霧島市 子供の移動経路/通学路等対策箇所図  
(横川中学校校区)

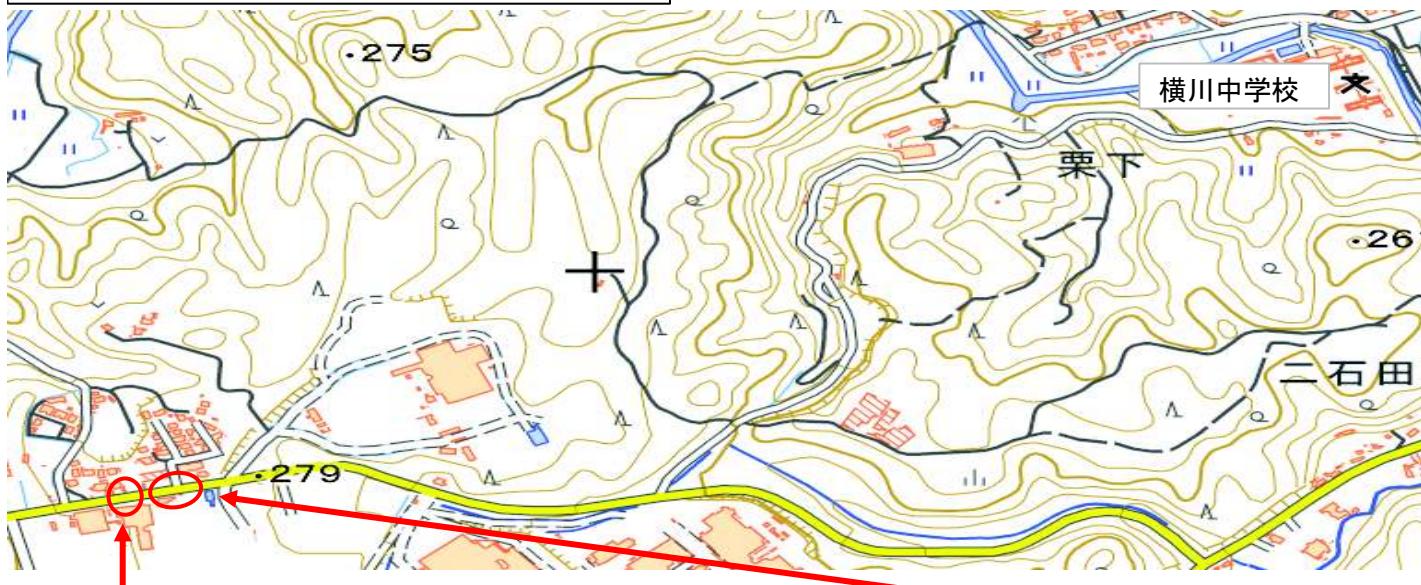
6 対向車が見えない  
ため危険

1 冬場凍結して危険

5 道幅が狭く歩道がない  
側溝に蓋もない

2 整骨院から車が出てくるとき  
見えにくい。また、車からも  
歩行者が見えないため危険

<対策メニュー>  
既設ミラーの角度の調整  
及びミラーの増設

<対策メニュー>  
凍結するとこの水抜きをする  
看板の設置

<対策メニュー>  
外側線を引く  
宅地造成起因による蓋の設置  
については市で対応できない

<対策メニュー>  
既設ミラーの角度の調整  
ミラー周りの木を切らせてもらう
